## SERVICE INFO – INA 0117

# Τεντωτήρας 534 0325 10

## Βελτιωμένα σημάδια

Κατασκευαστές:	Dodge, Mitsubishi
Μοντέλα:	
Dodge:	Caliber
Mitsubishi:	ASX Lancer
Κινητήρες:	
Dodge:	1.8, 2.0, 2.4, 2.4 Turbo
Mitsubishi:	1.8
Κωδικός ανταλλακτικού:	534 0325 10
Κωδικός OE:	
Dodge:	04891976AC (αντικαταστάθηκε) 04891595AD (τρέχον)
Mitsubishi:	1345A059 (αντικαταστάθηκε) 1345A079 (τρέχον)

Εικόνα 1: Τεντωτήρας 534 0325 10 – αριστερά, παλιά έκδοση με βίδες στερέωσης. Δεξιά, νέα έκδοση με βίδες συγκράτησης.

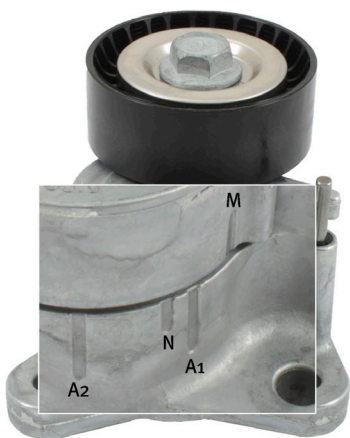
Στα πλαίσια των συνεχών προσπαθειών μας για τη βελτίωση των προϊόντων μας, έχουν γίνει αλλαγές στο βραχίονα τάνυσης 534 0325 10.

Σημειώστε πως οι βίδες συγκράτησης είναι κοντύτερες για να ταιριάζουν με την λεπτότερη πλάκα.
